# OPONENTURA BAKALÁŘSKÉ PRÁCE

Téma: Krematorium Kladno, Cesta loučení(m)

Oponent: **Ing. Jakub Finger**

#### KLADĚČSKÝ PLÁN

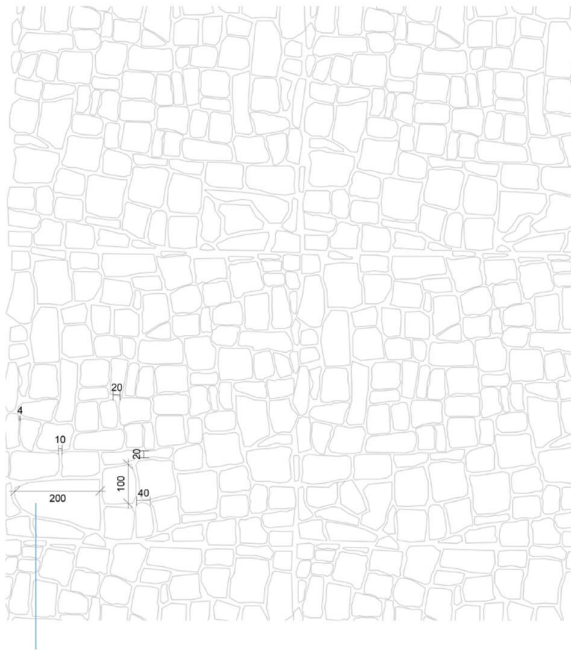
- Chyba v jednotkách zcela nesmyslné kotování nepravidelných spár

1/ Jaká je nutná únosnost pláně a konstrukce v daném případě. Jak probíhá pokládka odsekové dlažby a v jakém případě se pro ni zpracovává kladečský plán. Malá nápověda -v případě uvedené grafiky by se měla skládat do bloků s průběžnou spárou, což ale asi nebylo zamýšleno.
